Project: VEBUSBLE.PrjPcb		Desc: MK3.SchDoc		
Designed by: RvdW	Date: 2015-10-20	Sheet 1 of 3	Rev: 3	Size A3

Project: VEBUSBLE.PrjPcb		Desc: BLE.SchDoc		
Designed by: RvdW	Date: 2015-10-20	Sheet 2 of 3	Rev: 3	Size A3

Project: VEBUSBLE.PrjPcb		Desc: Misc.SchDoc		
Designed by: RvdW	Date: 2015-10-01	Sheet 3 of 3	Rev: 3	Size A3

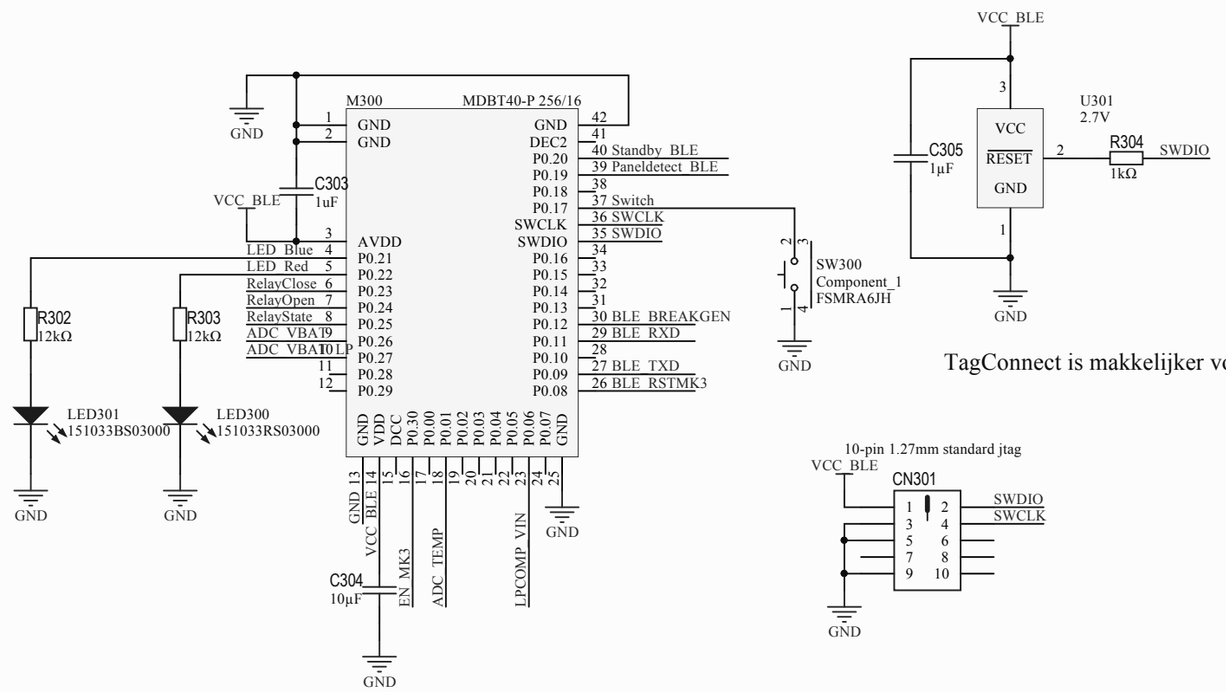
TagConnect is makkelijker voor productie!

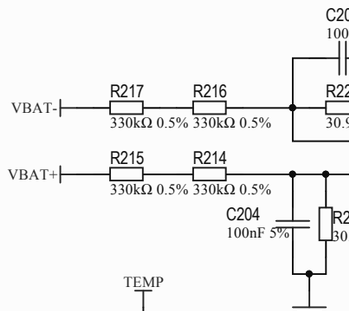
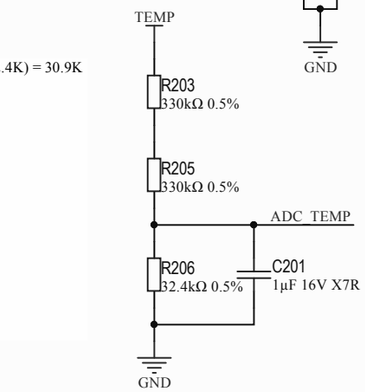
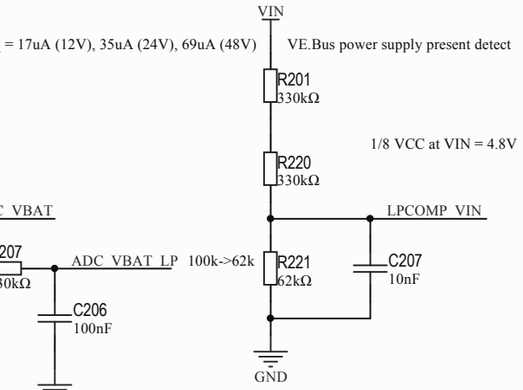
1 330k weerstand weglaten om zo beter te kunnen meten rond 50degC
Dan moet de 32k4 ook aangepast worden, naar 16k2 en ook 1uF naar 470nF?

gebruik hf ext kristal tijdens adc conversie voor hogere nauwkeurigheid dan interne clock
Calibratie punten: 8, 16, 32, 64 V -> min en max van elke configuratie (12, 24, 48 V)
Correctie toevoegen op interne ADC referentie voor temperatuur +-1% bij -25...+75 (+-200ppm)

Calibratie punten: 0 25 50 degC
Calibreren met spanningsbron op sensor aansluiting

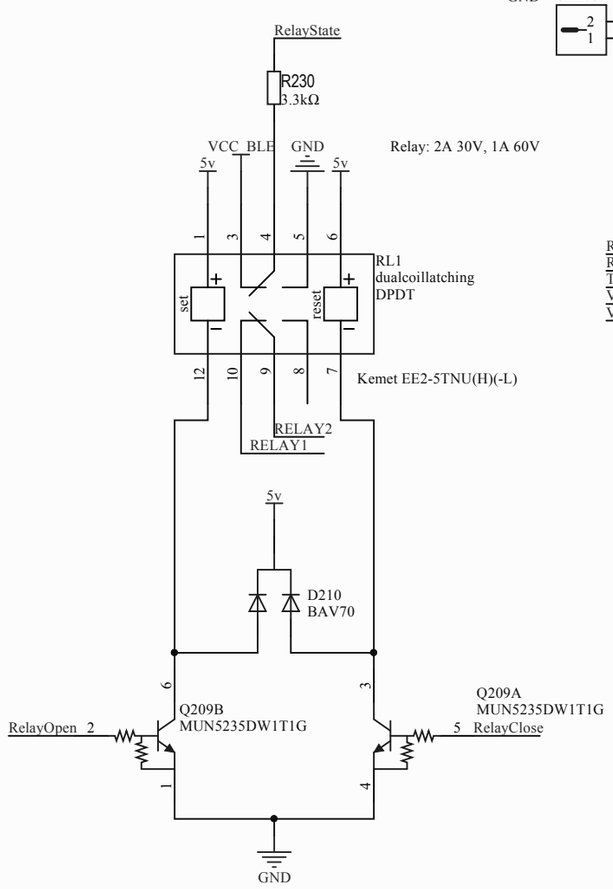
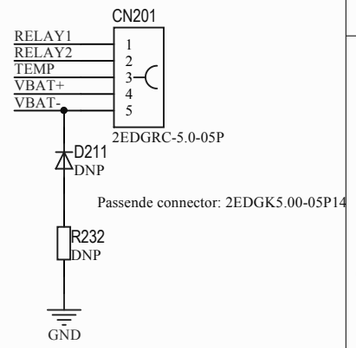
D207 niet plaatsen? interne diode

2.2uF 100V caps: Samsung CL32B225KCJSNNE
Deze caps hebben soft termination.

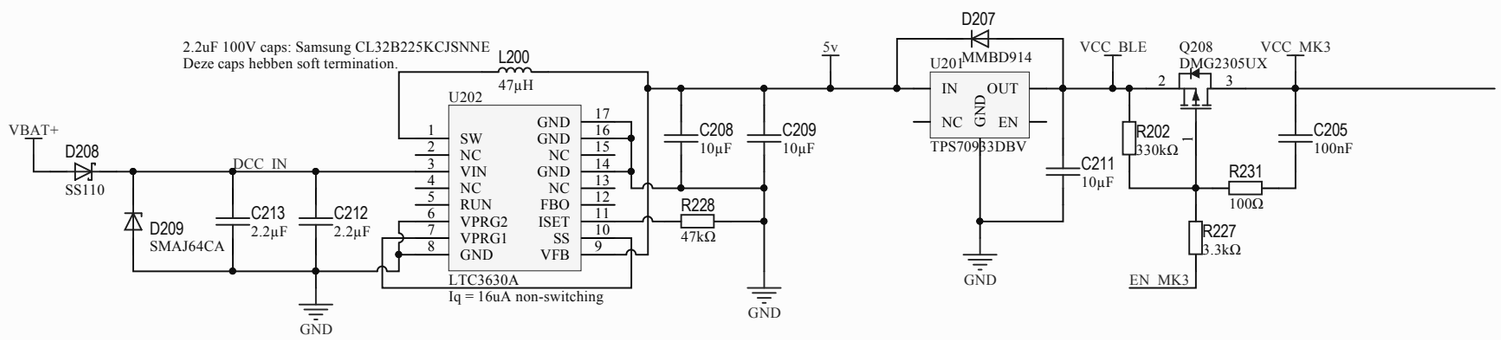
nRF51 heeft standaard geen pull weerstand aan staan (PIN_CNF[n])
10.9 van datasheet: PIC18 standaard in tristate
10.3.1: The pull-ups are disabled on a Power-on Reset.
